Projet Mixte datacenter et entrepôt multi-étagé

SEGRO URBAN LOGISTICS MR1

Mémoire de réponse à l'avis de la MRAE

Le présent document a pour objectif de répondre aux remarques émises par l'autorité environnementale dans son avis n° 2024APPACA30/3697 transmis par la DREAL le 17/06/2024.

Schéma – Valorisation chaleur fatale du data center à l'intérieur du parc NEO ACTISUD

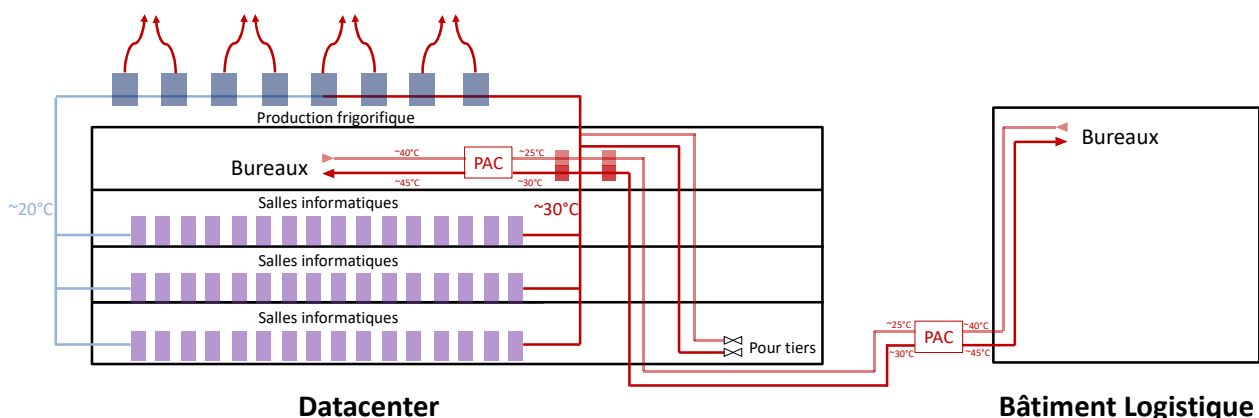
La MRAe recommande de justifier les choix techniques retenus, notamment pour valoriser la chaleur fatale produite ainsi que pour minimiser l'impact environnemental des groupes électrogènes et des systèmes de refroidissement des salles informatiques.

Le chauffage des locaux listés ci-dessus se fera via un système de Pompes à Chaleur (PAC). Ces équipements seront autonomes vis-à-vis du data center (et hydrauliquement séparés via des échangeurs) avec lequel un transfert d'énergie sera mis en œuvre afin d'augmenter l'efficacité de la production calorifique du bâtiment Logistique de ses bureaux et du data center (en hiver, voire mi-saison).

Le mode de transfert d'énergie avec le data center permettra, en mode chauffage, d'utiliser la boucle de refroidissement du data center comme une source chaude afin d'évacuer les frigories produites côté évaporateur. Ce fonctionnement est assimilable à celui d'une pompe à chaleur raccordée sur un forage géothermique vers lequel des calories seraient captées en refroidissant en hiver l'eau de la nappe.

Cette solution a l'avantage de permettre au rendement des pompes à chaleur de ne pas être impacté par la variation des conditions climatiques en garantissant un bon coefficient de performance. Dans le même temps, côté data center, cette solution contribue au pré-refroidissement du retour de la boucle d'eau proportionnellement aux besoins de chauffage du Bâtiment Logistique, de ses bureaux et du data center.

Panneaux photovoltaïques sur couverture bâtiment logistique

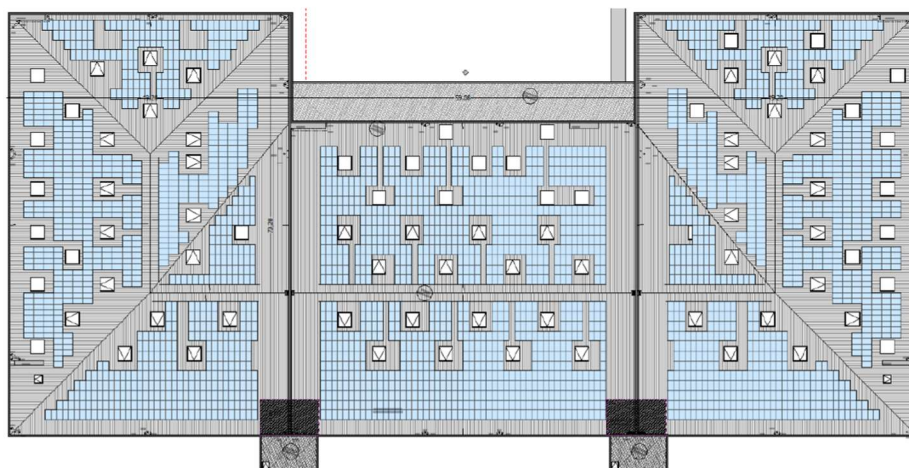
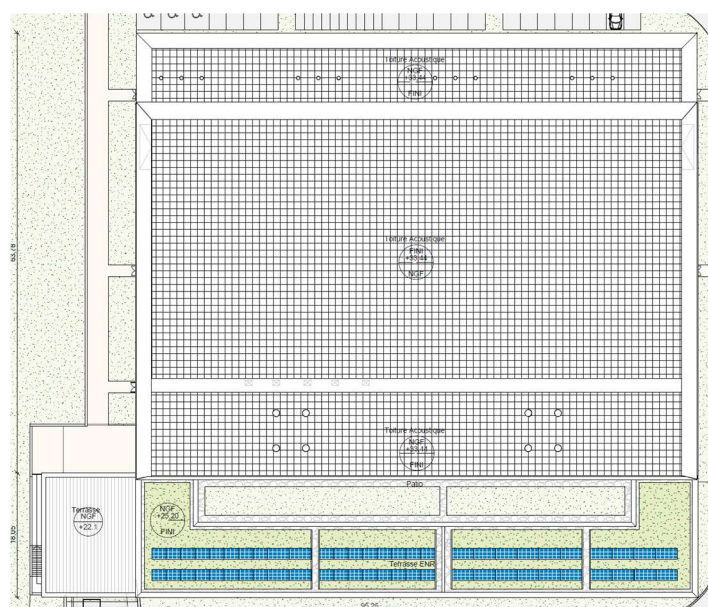
La MRAe recommande de préciser et de mieux démontrer comment la conception du projet optimise la production et l'utilisation d'ENR, sur site et hors site, à court et à long terme.

Ces panneaux seront installés sur la couverture du bâtiment logistique, sur des ombrières installées sur le dernier étage (R+4) du parking silo et sur la couverture des bureaux du data center (voir images ci-dessous).

- Bâtiment logistique : environ 4 400 m²
- Ombrières du parking silo : environ 650 m²
- Bureaux data center : environ 240 m²
- Soit une surface totale d'environ 5 290 m²

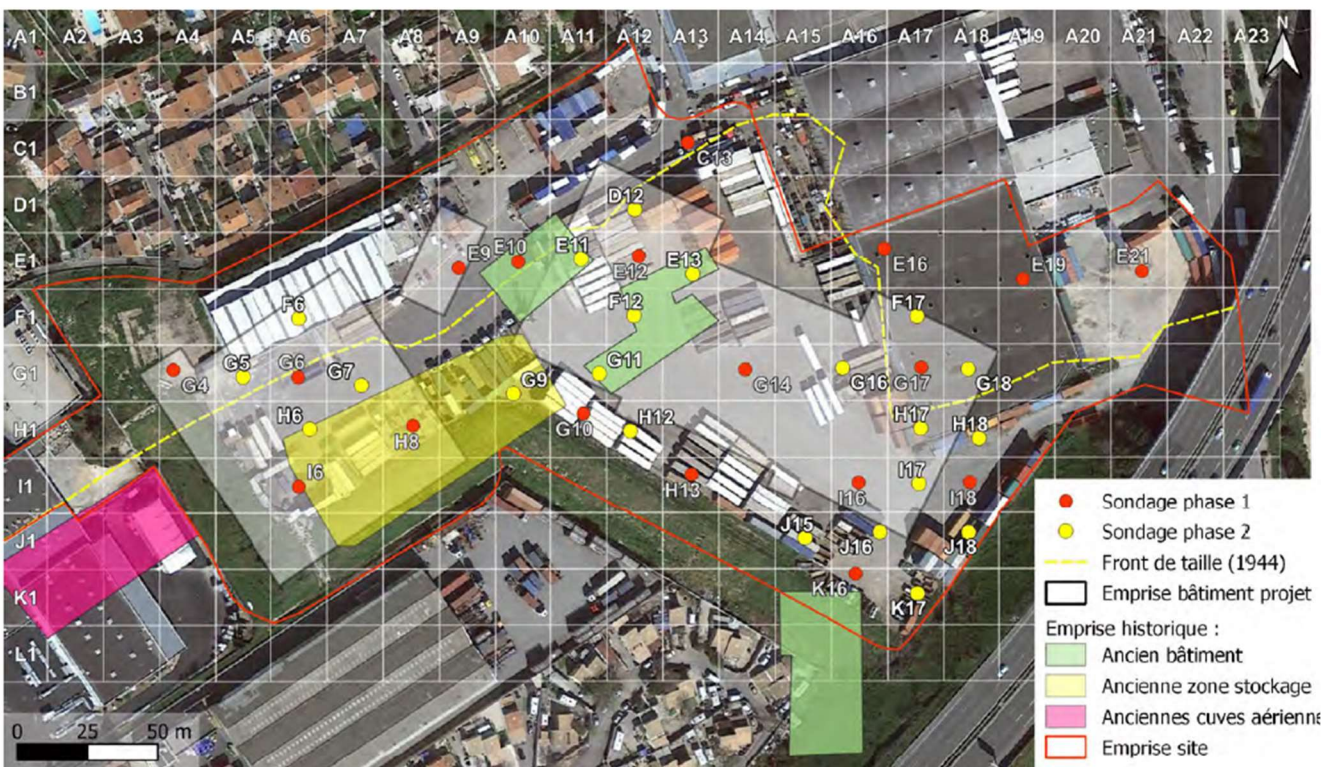
La MRAe recommande de compléter l'étude d'impact plus précisément sur les types et les quantités de déchets produits durant les phases de terrassement, de démolition des bâtiments accueillant les ateliers et les bureaux et les deux phases de construction prévues, et d'indiquer les filières pressenties pour leur gestion, avec l'objectif de prioriser leur valorisation.

L'approche technique utilisée s'appuie sur le guide de référence du BRGM (réf RP-69581-FR) relatif à la caractérisation des terres excavées dans le cadre de leur valorisation hors site dans des projets d'aménagement et en technique routière.

En l'occurrence, un maillage des sondages et prélèvements de sols de l'ensemble du site qui fera l'objet d'excavations a été appliqué en basant sur la méthodologie suivante :

- Application d'un maillage en 3D de 20 m x 20 m x 1 m (400 m³ / maille) à l'ensemble des zones à excaver (jusqu'à 15 m de profondeur), qui permettra de proposer un repérage de la qualité des sols en affectant une filière pour l'évacuation des déblais (fonction de leur qualité) à chaque maille ;
